**Avis sur le projet éolien de la société PE de Saint Genou
sur le territoire de la commune de Saint Genou (36)**

N°MRAe 2023-4473

Avis délibéré de la MRAe Centre-Val de Loire n°2023-4473 en date du 5 janvier 2024

Éloignement par rapport aux zones habitées (source : étude d'impact, page 97)

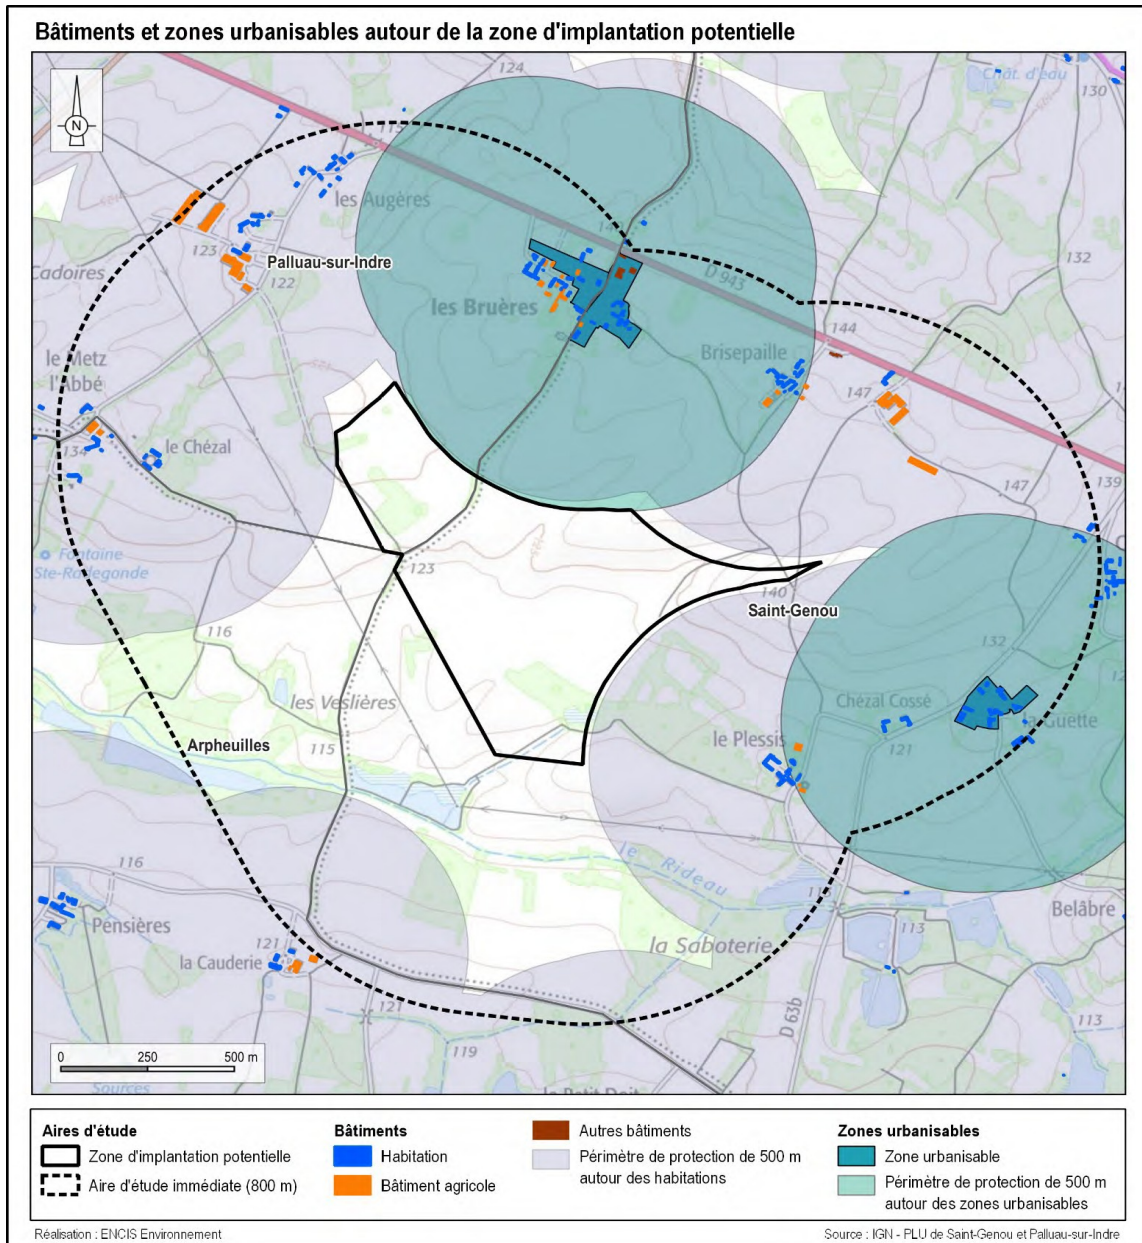
Les habitations les plus proches, situées aux lieux-dits Chézal Cossé, Brisepaille, Les Bruères et sont localisées au plus proche à 524 m des éoliennes, soit au-delà de la distance minimale réglementaire de 500 m.

Les aires d'étude paysagère (source : étude d'impact, page 33)

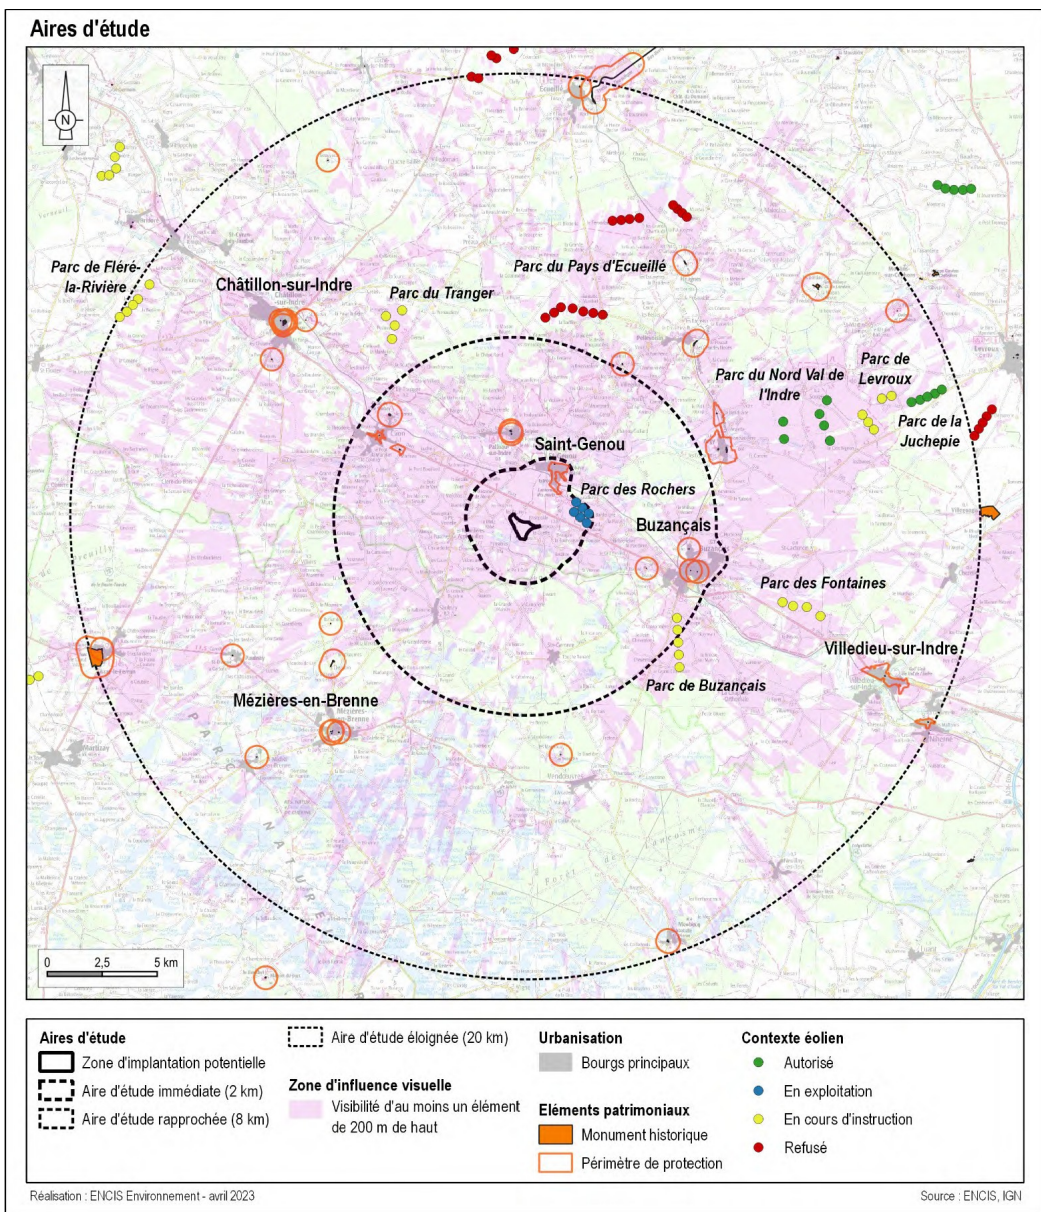
Le paysage et le patrimoine architectural ont été étudiés de manière adaptée selon trois échelles identifiées, couvrant au total un rayon allant jusqu'à 20 km au maximum autour de la zone d'implantation potentielle (ZIP) du projet. De plus les aires d'étude immédiate et rapprochée ont été adaptées pour y inclure des éléments remarquables.
